## **Abwägungsvorschläge**

### **Bebauungsplan Nr.55.10**

### **“Neues Wohnen am Lankower See“**

30.03.2017

Varianten 2. Rettungsweg  
Anlage

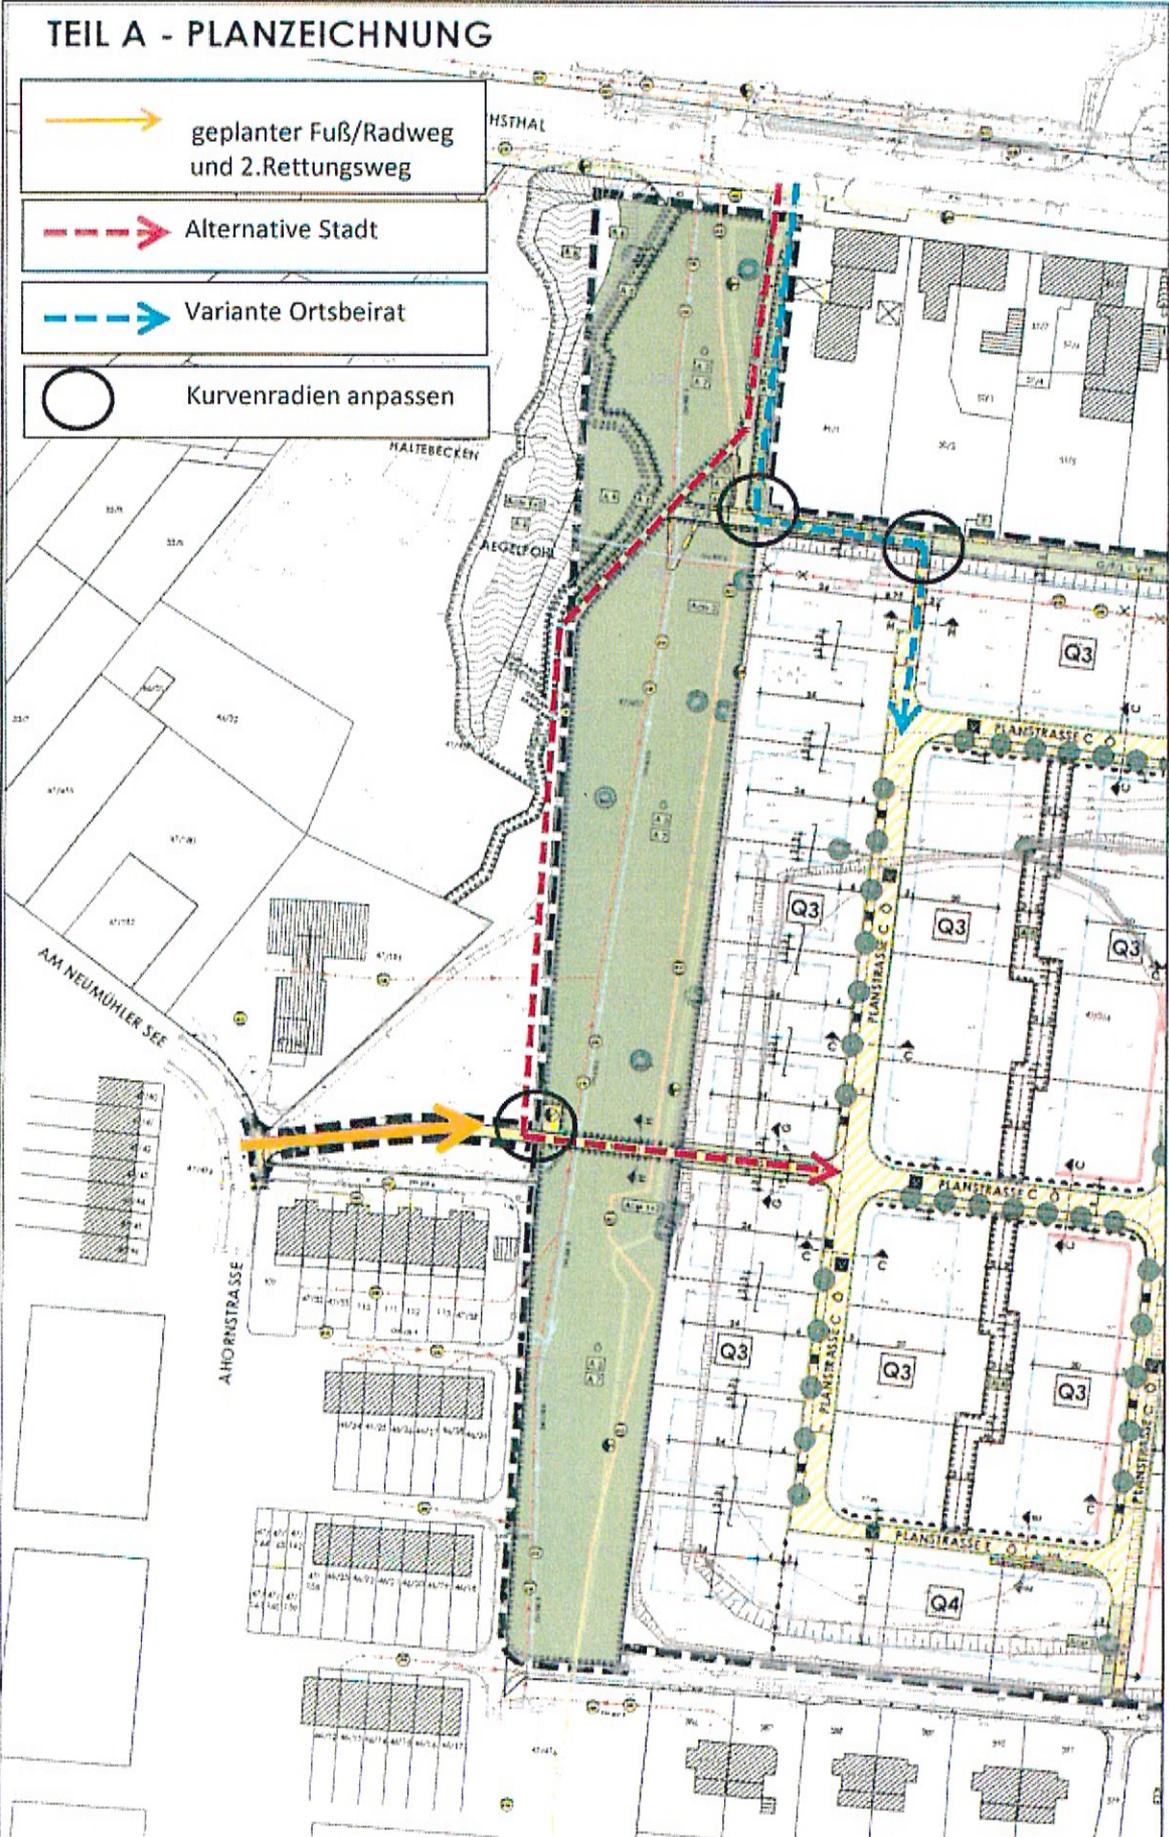
Es wird angeregt, auf den Geh- und Radweg am westlichen Plangebietsrand, zwischen der Planstraße C und der Ahornstraße zu verzichten. Auf Grund des zu erwartenden geringen Verkehrsaufkommens sei ein dritter Geh- und Radweg über die Wiese nicht nötig. Es können die Verbindungen südlich, zwischen dem neuen Wohngebiet und der Eschenstraße, sowie im Nordwesten des Plangebietes mit Anschluss an den bestehenden Geh- und Radweg Gadebuscher/Ahornstraße genutzt werden. Über diesen könne auch die "Notein-/Ausfahrt" im Havariefall erfolgen. Diese Verbindung in der Fortführung zur Gadebuscher Straße müsse aufgrund von Forderungen der SAE zur Befahrbarkeit mit LKWs zur Revision auf 10t Achslast ausgebaut werden. Daher könne dieser Weg die Funktion "Notein-/Ausfahrt" bedienen. Es könne damit auf die insgesamt 150m lange Straße über die Wiese (vor der Versöhnungskirche) ganz verzichtet werden. Für diese Variante werden zusammenfassend folgende Vorteile genannt:

Das Gespräch fand auf Einladung des FD Stadtentwicklung und Wirtschaft statt. Im Vorfeld der Offenlage zu o.g. Bebauungsplanentwurf gab es Anregungen von Anwohnern bzw. dem Ortsbeirat Lankow zu alternativen Varianten der Streckenführungen. Diese sind in der Anlage 1 dargestellt. Die Verwaltung hatte zugesagt, diese nochmal zu prüfen.

Die Verwaltung hatte zugesagt, nochmals eine Prüfung zu Alternativen vorzunehmen. Diese Prüfung ist erfolgt und protokolliert (Anlage 5.3). Es wurde festgestellt, dass auch die Alternativen nicht zielführend und geeignet sind.

Die Anforderungen an den 2. Rettungsweg erfüllt nach gegenwärtigem Stand der Planungen nur die als Rad- und Fußweg geplante Verbindung am westlichen Plangebietsrand, zwischen Ahornstraße und Planstraße C. Die Kosten trägt allein der Investor. Entsprechende Regelungen trifft der Erschließungsvertrag. In diesem Sinne sollte die in der Hauptsache als Fuß- und Radweg geplante Wegeführung beibehalten werden. Sie schafft eine sinnvolle Verbindung zwischen neuem und altem Wohngebiet. Der finanzielle und technische Aufwand der geprüften Varianten erscheint im Verhältnis zu einem tatsächlich eintretenden Rettungsfall zu hoch.

# TEIL A - PLANZEICHNUNG

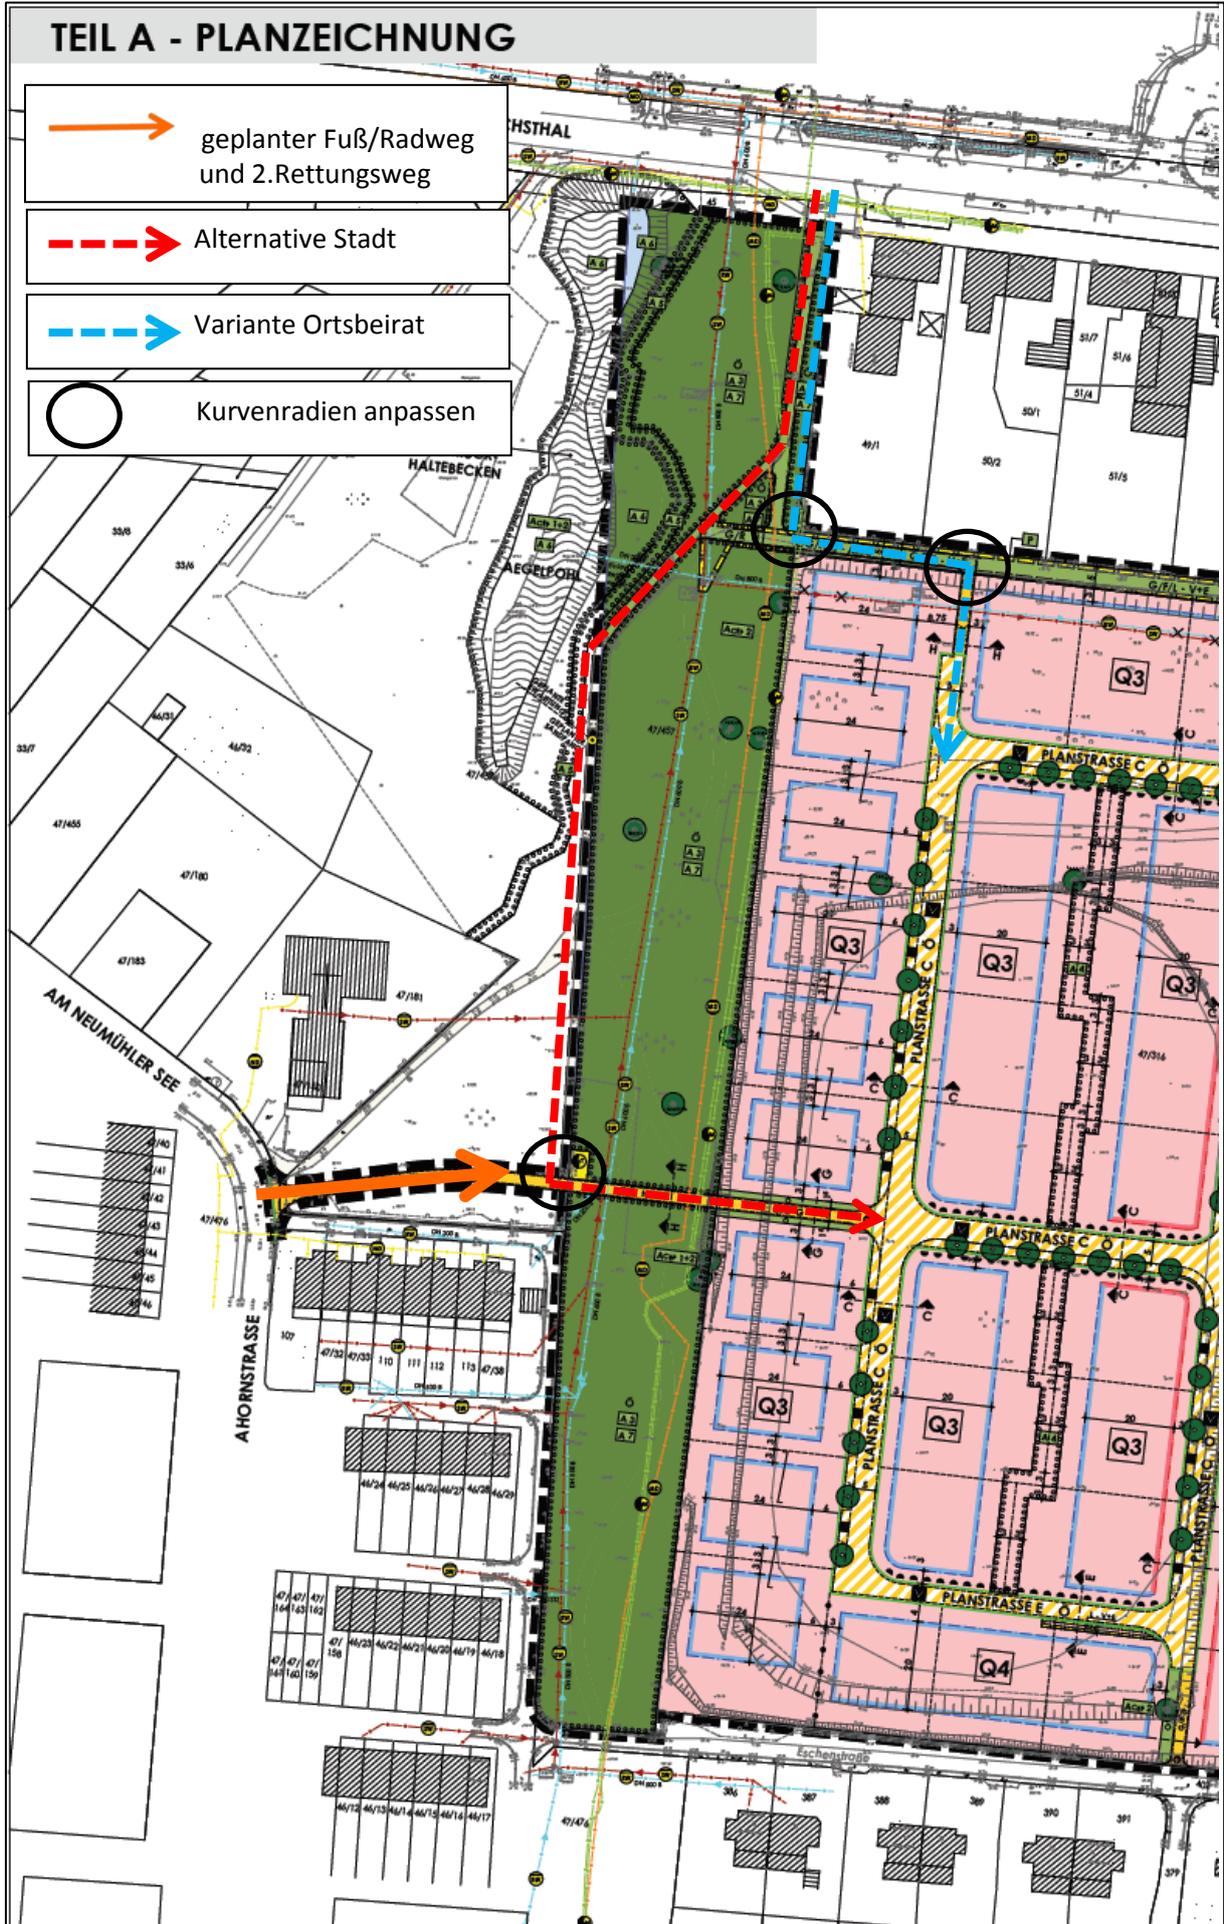
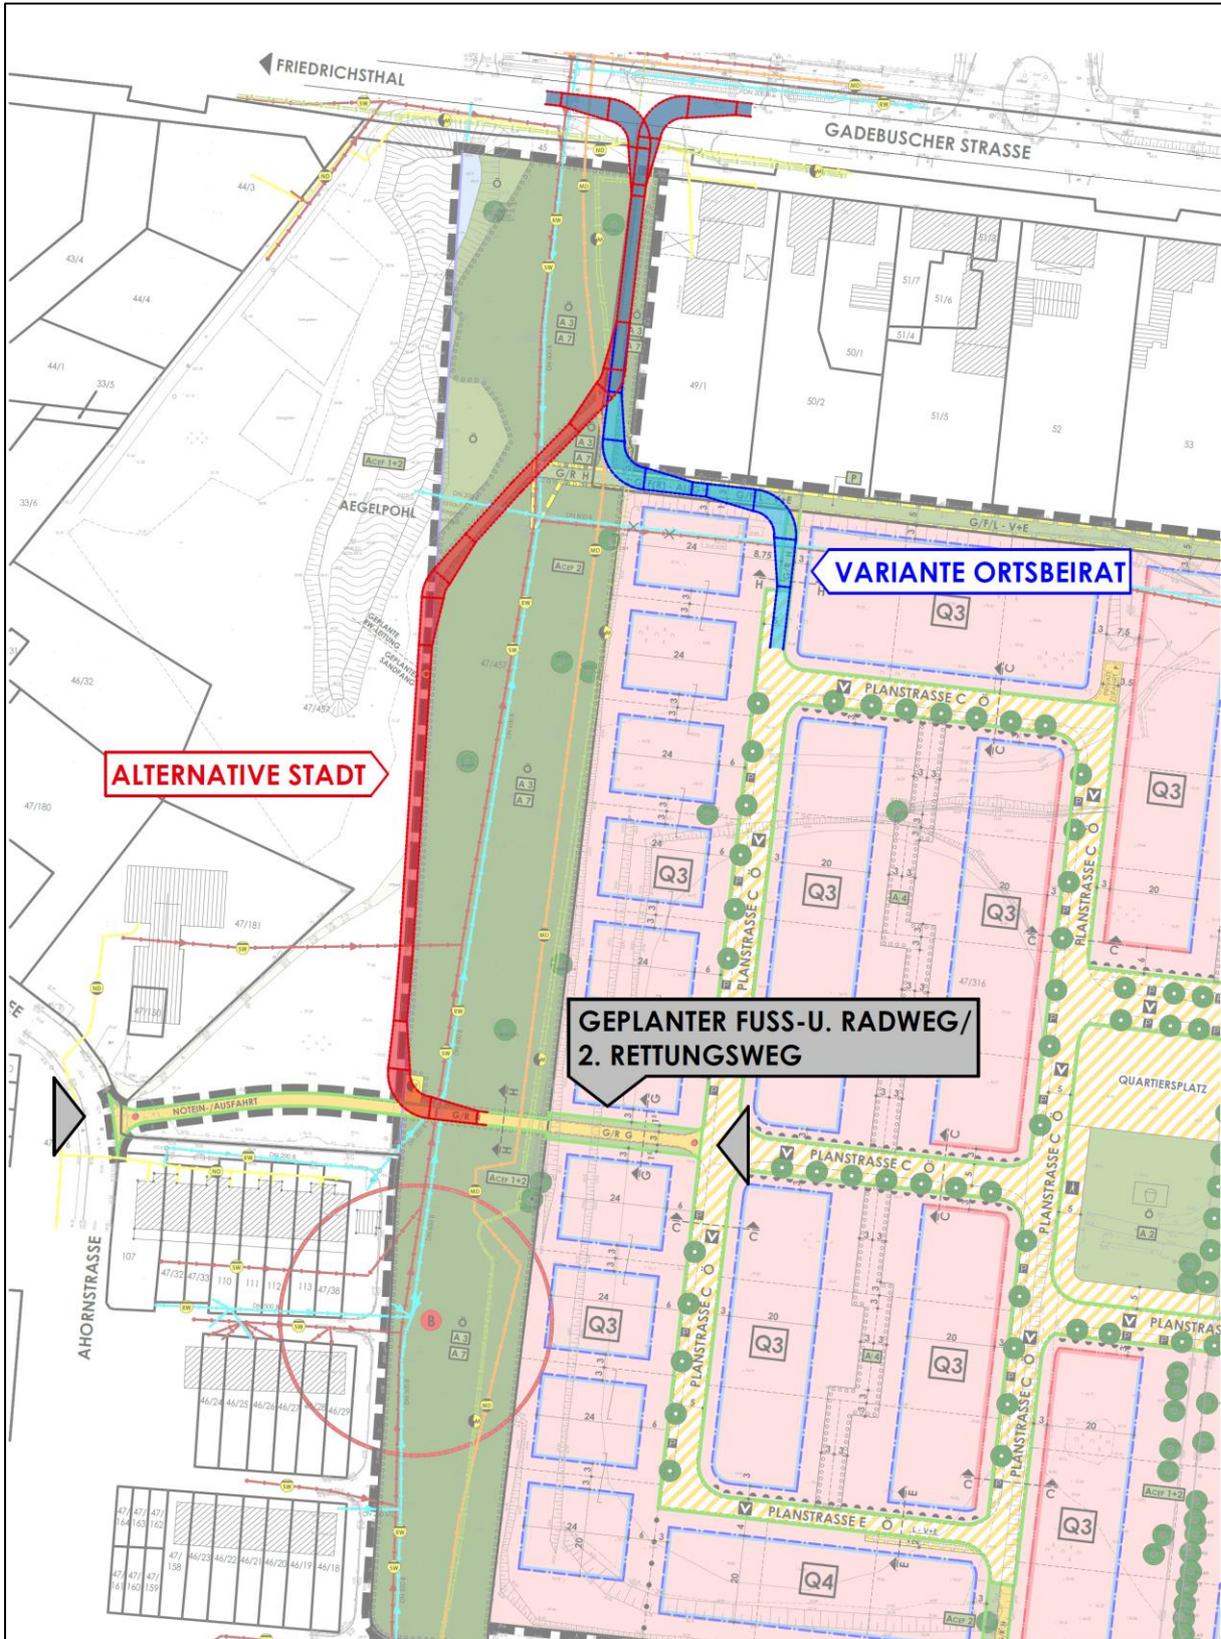
-  geplanter Fuß/Radweg und 2. Rettungsweg
-  Alternative Stadt
-  Variante Ortsbeirat
-  Kurvenradien anpassen
